Évolution du réseau de transport du nord-est de la région métropolitaine de Montréal

Réponses aux questions et commentaires du ministère
du Développement durable, de l'Environnement et des Parcs

Partie 2 de 2

31 janvier 2011

Figure QC-31-1 : Poste du Bout-de-l'Île à 735 kV – Zones de travaux

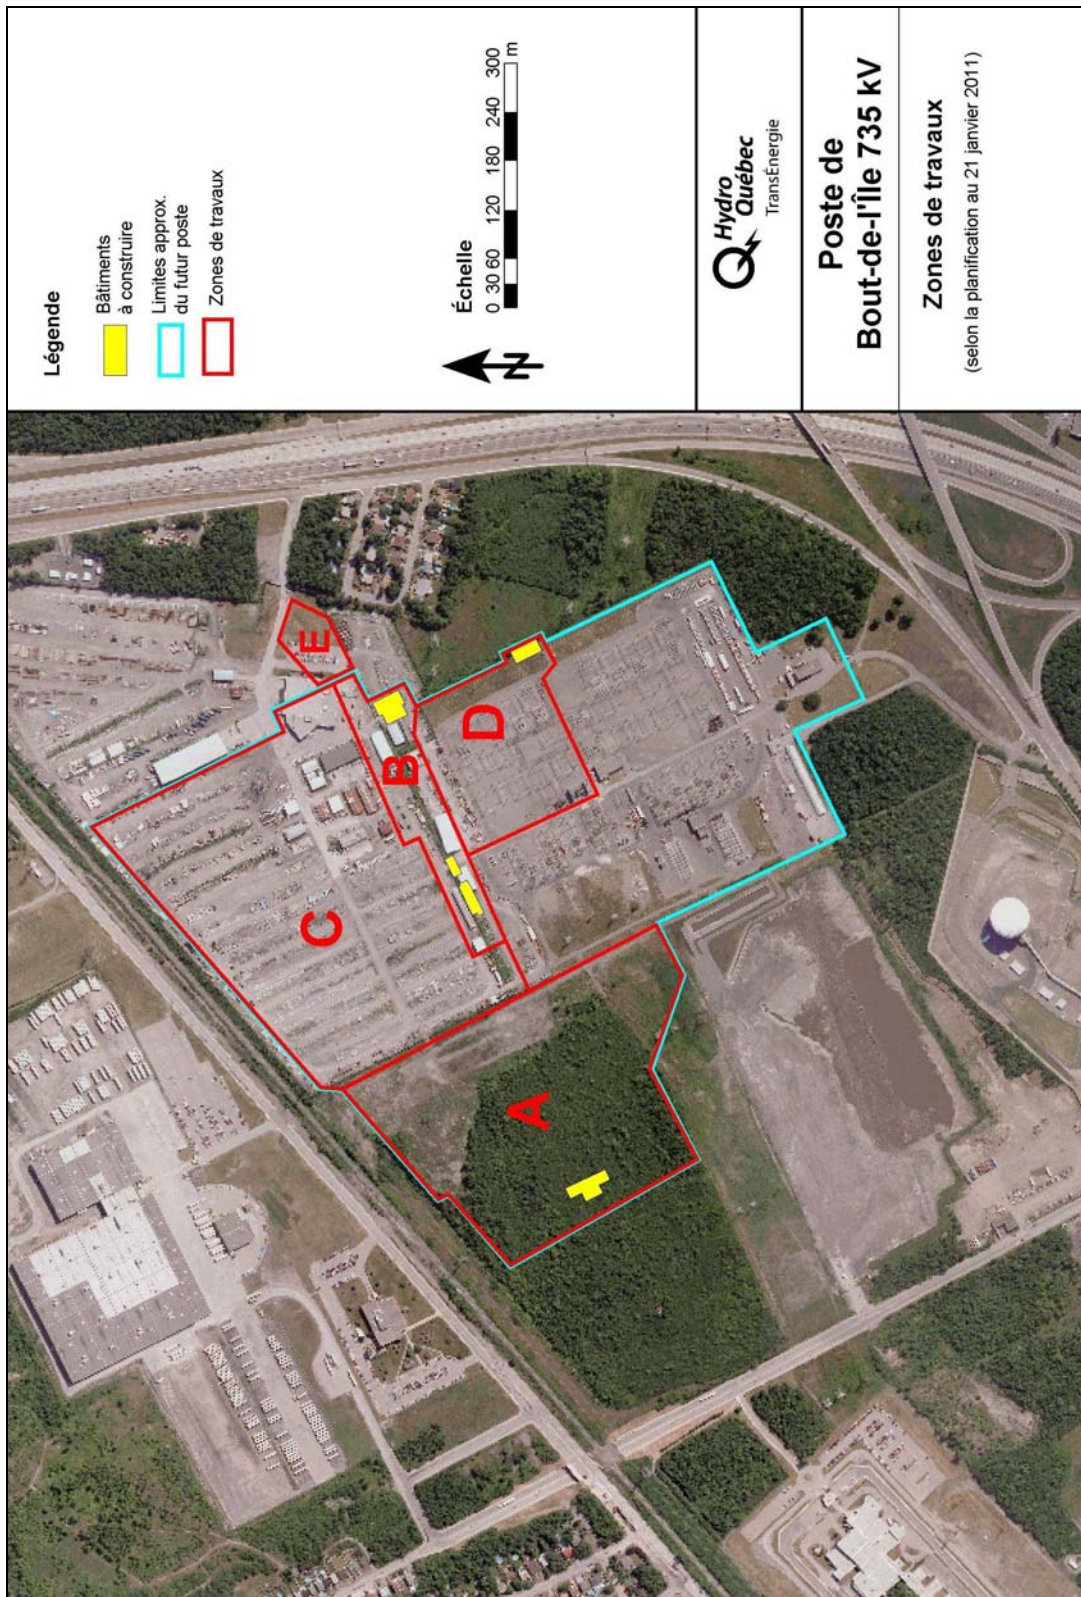
Toujours pour la période de construction, veuillez présenter une évaluation des impacts sonores générés aux sites sensibles (occupation du territoire résidentielle ou l'équivalent (hôpital, institution, école)) ou chacun des regroupements de ceux-ci. À partir d'études prédictives, les niveaux acoustiques d'évaluation ($L_{Aeq, 12 h}$) projetés devront être évalués. De plus, les temps estimés (en heure et en pourcentage) où les valeurs limites de la ligne directrice du MDDEP seront respectées et les temps où ils ne le seront pas devront être également présentés.

Hydro-Québec présente ci-dessous une description qualitative des travaux prévus à l'étape initiale d'agrandissement du poste projeté. Des réponses plus précises aux questions QC-31 à QC-33 seront fournies vers la fin de février 2011. Les scénarios plus précis incluront les travaux liés à la construction des lignes et du poste.

Le projet prévoit l'agrandissement de la superficie du poste existant. Cet agrandissement sera effectué, d'une part, sur la propriété d'Hydro-Québec au nord du poste et, d'autre part, à l'ouest du poste sur des terrains appartenant à la Ville de Montréal. Les travaux de construction auront principalement lieu sur ces nouvelles superficies. La totalité de l'agrandissement sera réalisé dès l'étape initiale de l'aménagement de la section à 735-315 kV ; il n'y aura donc pas d'agrandissement subséquent.

La figure QC-31-1 présente les limites approximatives du poste agrandi. Les zones de travaux identifiées par les lettres A, B et C correspondent aux aires d'agrandissement du poste. Les polygones de couleur jaune représentent les nouveaux bâtiments à construire.

Les travaux s'échelonnent de mars 2012 à octobre 2014, selon la planification connue au 21 janvier 2011. Les principaux travaux d'infrastructure auront lieu :

- en mars et avril 2012, alors qu'on procédera au démantèlement de bâtiments et de dalles de béton présents dans les zones B et C ;
- en mars 2012 dans la zone E ; il s'agit essentiellement de mettre en place les roulottes de chantier et d'aménager l'accès est au chantier ;

- de mars 2012 à décembre 2012 dans la zone A ; les travaux commenceront par le déboisement de la zone et la construction de l'accès ouest au chantier, et seront suivis par le terrassement ; les travaux d'excavation de fondations et d'érection du bâtiment débiteront en juin 2012 ;

- d'avril 2012 à décembre 2012 dans la zone B ; les trois nouveaux bâtiments de cette zone et les fondations des transformateurs à 735-315 kV seront construits durant cette période ; la construction du plus petit des trois bâtiments – le seul avec un sous-sol – pourrait nécessiter du dynamitage sur trois jours tout au plus ; le dynamitage ne serait pas requis en aucun autre endroit du chantier selon les informations connues à ce jour ;

- d'avril 2012 à septembre 2013 dans la zone C ; les travaux comprennent surtout le terrassement et la construction d'un grand nombre de caniveaux et de petites fondations réparties dans toute cette zone ; ces fondations recevront les supports des jeux de barres et de l'appareillage électrique (sectionneurs, disjoncteurs, luminaires, etc.) ;

- de mai 2013 à septembre 2013 et de mars 2014 à octobre 2014 dans la zone D ; le terrassement d'une partie de cette zone et la construction du nouveau bâtiment auront lieu en 2013 ; les travaux de 2014 portent sur le démantèlement et la reconstruction de fondations de jeux de barres et d'appareillage électrique.
